**Excelentíssimo Senhor
Conselheiro Relator EDUARDO TUMA**

**Ref.: Acompanhamento de Edital.
Concorrência nº 016/2022 – SP Obras.
Reservatório de Contenção de cheias do Córrego da Moóca.**

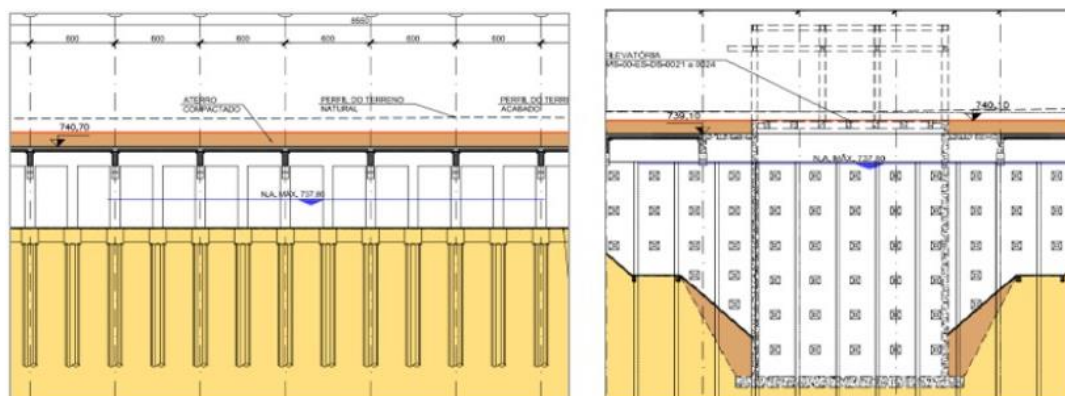
[...] Reiterando nossa manifestação [...] informamos que **será elaborado e disponibilizado para os licitantes e obra, projeto executivo referente ao item de impermeabilização sobre a laje do reservatório**. Será inserido no Termo de Referência uma descrição dos serviços de impermeabilização da laje.

A laje, que irá receber sobre sua estrutura uma área verde referente a dois campos de futebol, requer manutenção minuciosa, e um cuidado para que não haja infiltração de água na estrutura.

Devemos salientar que teremos a presença de matéria orgânica e pode haver a proliferação de agentes nocivos ao concreto.

O concreto não é um material impermeável por si só, e a presença da umidade e matéria orgânica é **extremamente prejudicial e perigosa** em uma situação de elemento estrutural em que não há impermeabilização.

No caso de cobertura vegetal, é preciso levar em consideração além de todos os fenômenos que qualquer elemento externo está exposto, com o processo de punccionamentos das raízes das plantas tentando crescer em direção ao elemento estrutural. Existe, também, a possibilidade de novas espécies e pragas serem trazidas naturalmente até a laje, podendo estas novas plantas terem raízes mais profundas.

A metodologia e os materiais inseridos enquadram-se na norma da ABNT NBR 9575:2010, que exige a aplicação de sistemas impermeabilizantes com proteção e resistência contra as raízes.

Contrapondo respeitosamente a análise do TCM/SP [...] a laje de cobertura do reservatório não tem contato direto em sua face inferior a água oriunda do represamento de chuvas. Conforme Figura 1 e Figura 2, o nível máximo da água represada é de 837,80m enquanto a cota mínima da face inferior da laje do reservatório é 739,10m.

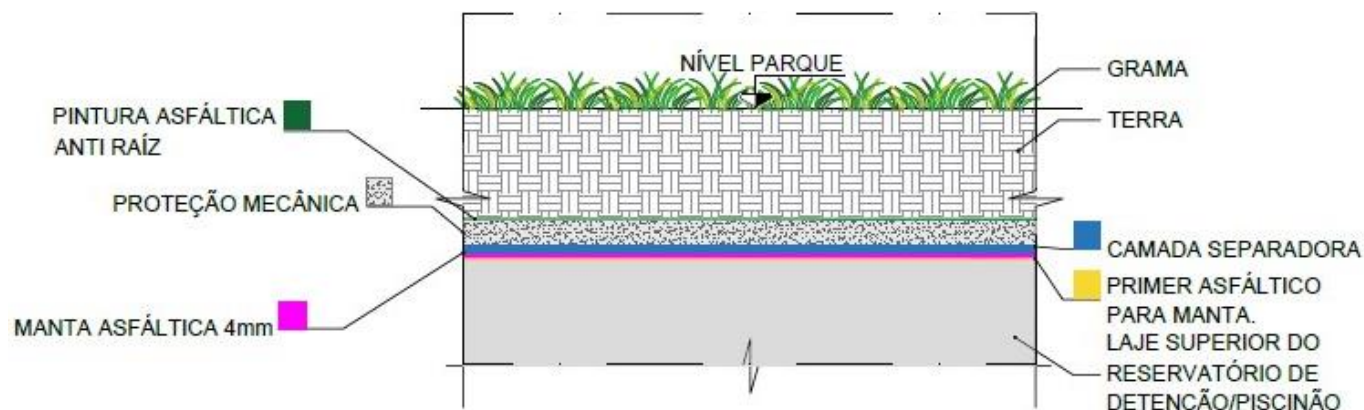
Note-se que no projeto, no método executivo previsto, além do Termo de Referência apresentado, não ocorreu a menção à execução prevista para o item 212 relativo à impermeabilização com **membranas asfálticas** (com 5 camadas de feltro asfáltico). Apenas esse item alcança um montante de R\$ 9.892.852,93 c/ BDI.

Ainda, conforme detalhe apresentado, é prevista apenas a utilização de uma manta asfáltica com 4 mm na parte superior da laje do reservatório. Entretanto, a planilha orçamentária prevê 2 itens com manta asfáltica de 4 mm (item 210 e 211). Cabe destacar que o detalhe executivo estabelecido pelo projeto e presente no Termo de Referência faz referência apenas à execução de pintura antiraiz, não mencionando a utilização de mais uma manta asfáltica de 4 mm, de modo que está injustificado o item 210 – Manta asfáltica espessura 4 mm antiraiz com véu de poliéster.

Assim, inexistindo justificativa técnica para a execução dos itens de serviços 210 e 212 (manta asfáltica espessura 4 mm antiraiz com véu de poliéster e membranas asfálticas com 5 camadas de feltro asfáltico), esses serviços permanecem injustificados cujo o montante respectivo alcança um total de R\$ 11.767.782,39.

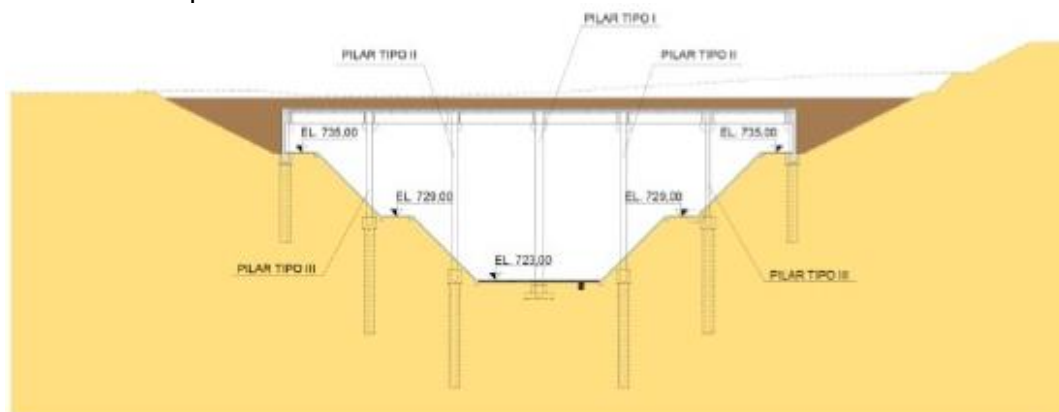
De acordo com as informações apresentadas na Memória anexada, verifica-se a existência no local de solos de melhor qualidade e de maior resistência a partir dos 6 a 8 m de profundidade.

Considerando que a estrutura interna do reservatório varia entre 16 e 18 m, há a possibilidade do reaproveitamento do solo escavado em maiores profundidades, existindo uma faixa de aproximadamente 10 m com solo de melhor qualidade.

Note-se que não há nesta documentação qualquer parecer no sentido da impossibilidade do reaproveitamento do solo de melhor qualidade encontrado no local das obras. Tendo em vista que a Origem não mencionou essa possibilidade, nem apresentou cálculo do quantitativo a ser reaproveitado, este permanece injustificado.
